**Bebauungsplanvorentwurf „Solarpark Niederseelbach“ und
Änderung des Flächennutzungsplanes für diesen Bereich**

Bauleitplanung der Gemeinde Niedernhausen, Ortsteil Niederseelbach
Bebauungsplan Nr. 30/2019 „Solarpark Niederseelbach“ sowie
Flächennutzungsplan - 15. Änderung (OT Niederseelbach, SO Solarpark)
Beteiligung der Behörden und sonstiger Träger öffentlicher Belange gemäß § 4 (1) BauGB
Ihre Schreiben vom 11.10.2021 (MM-TB)

**15. Flächennutzungsplan-Änderung, OT Niederseelbach, Sonderbaufläche Solarpark
und Bebauungsplan Solarpark Niederseelbach, Gemeinde Niedernhausen**
Stellungnahme gem. § 4 (1) BauGB

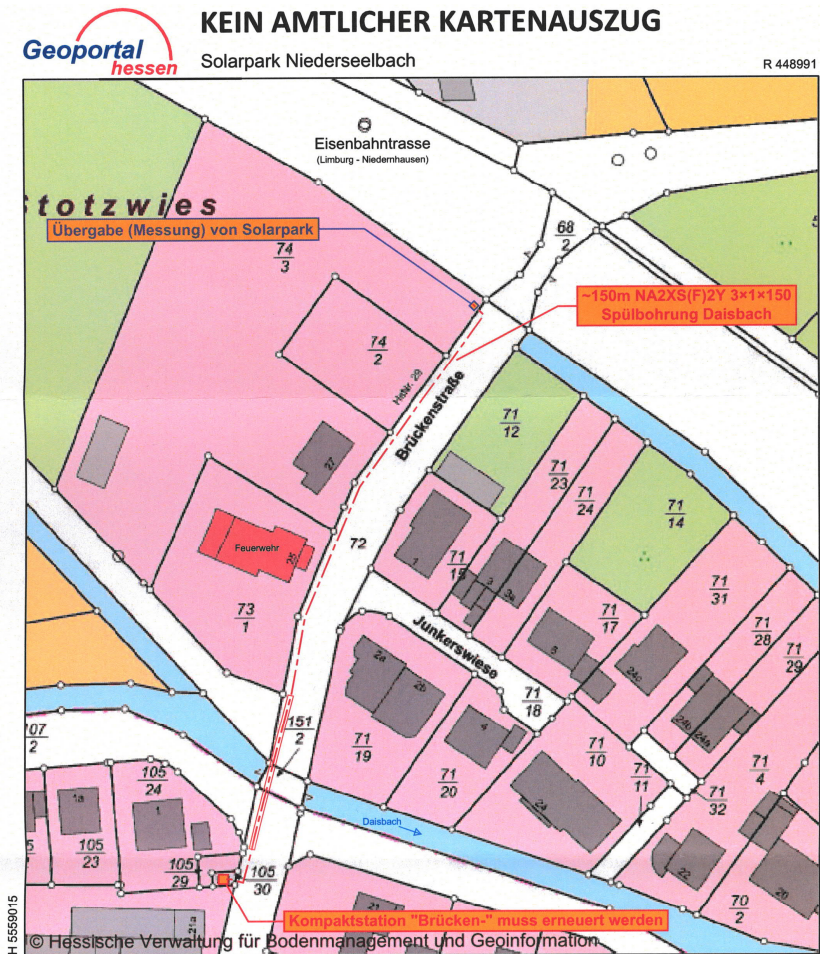
Zur stromversorgungstechnischen Erschließung des Solarparks wäre eine Erweiterung unseres Mittelspannungskabelnetzes sowie eine komplette Erneuerung unserer Kompaktstation in der Brückenstraße erforderlich. Details sind im beiliegenden Entwurf skizziert.

Die Hinweise zur stromversorgungstechnischen Erschließung werden zur Kenntnis genommen und ebenfalls als den Vorhabenträger weitergeleitet.
